Réf DPC : (corr. DPC : P.-Y. LAMY)
Réf NOVA : 09/PFU/173540
Réf CRMS : GM/AA/XL200086_653bis_Vallée5_Lac6
Annexe : 1 dossier

Objet : IXELLES. Avenue de la Vallée 5 / rue du Lac 6. Restauration des façades et réaménagement de la zone de recul. Demande de permis unique. Avis conforme de la CRMS.

En réponse à votre courrier du 31/03/2020, reçu le 07/04/2020, nous vous communiquons l'avis favorable sous conditions émis par notre Assemblée en sa séance du 08/04/2020.

Fig.1 (projet jardin > zones faisant l'objet de remarques et recommandations CRMS)

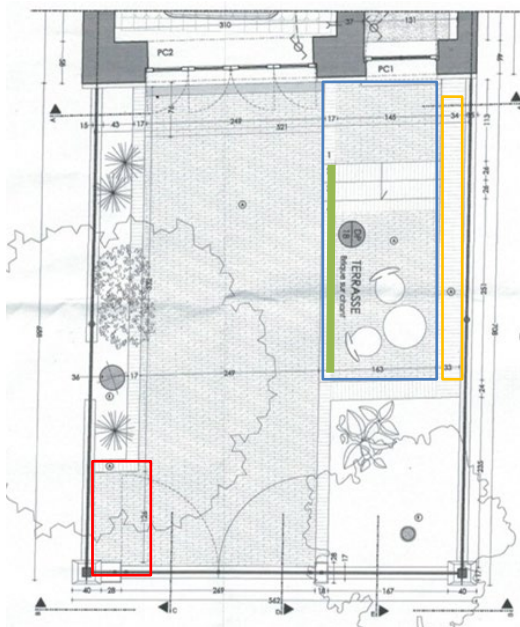
- l'aménagement d'une terrasse du côté du mitoyen de droite est autorisé. La CRMS demande toutefois de **revoir le revêtement de cette terrasse et d'opter pour un matériau perméable** (ex. dolomie ou gravier) dont un échantillon sera soumis à la DPC pour accord. Elle suggère par ailleurs de porter la totalité de la terrasse au même niveau (le niveau de l'entrée à la maison) pour simplifier l'aménagement et pour augmenter la superficie utilisable de la terrasse. La plantation d'une nouvelle haie pourrait créer une séparation visuelle entre la terrasse et l'entrée carrossable (cf. les zones d'intervention indiquées en bleu et en vert sur la fig. 1).

- La fonction de la zone rectangulaire qui se situe dans le projet contre le mitoyen de droite (indiqué en jaune sur la fig. 1) doit être précisée. S'agit-il d'un élément constructif ? Peut-il être réduit ? On veillera à réduire au maximum son impact visuel.

- L'élargissement de voie carrossable du côté de la rue (voir fig. 1 – zone indiquée en rouge) constitue une intervention inutile nécessitant la suppression d'un arbuste qui constitue un élément de verdure visuellement intéressant de la rue de la Vallée (fig. 2a). **La CRMS ne souscrit pas à cette intervention ; elle demande de ne pas augmenter la surface minéralisée à cet endroit et de maintenir l'arbuste existant** (n° 1 de la fig. 2a et b).

Fig. 2b

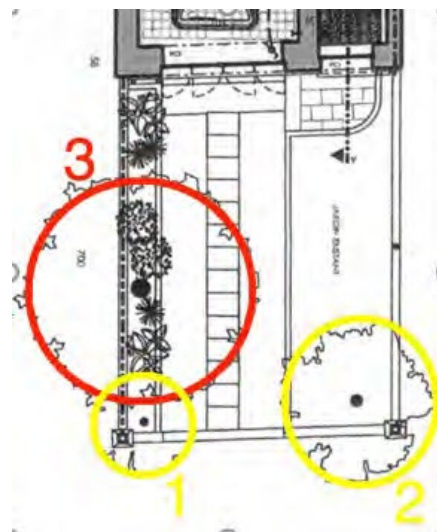
- le maintien de l'érable situé contre le mitoyen de gauche (n°3 sur la fig.2a et 1b) n'est pas recommandé. A terme, cet arbre risque de porter atteinte à la stabilité du muret et il entrave l'ensoleillement du jardin. Toutes les options en terme de taille risquent par ailleurs d'abîmer cet érable. Dès lors la CRMS estime qu'il peut être remplacé par une/des plantation(s) plus adéquate(s).
- Le maintien du second érable, situé côté droit, près de la rue est en revanche positif (n°2 sur la fig. 2a et b). Il devrait être soigneusement élagué tout en préservant sa forme actuelle.
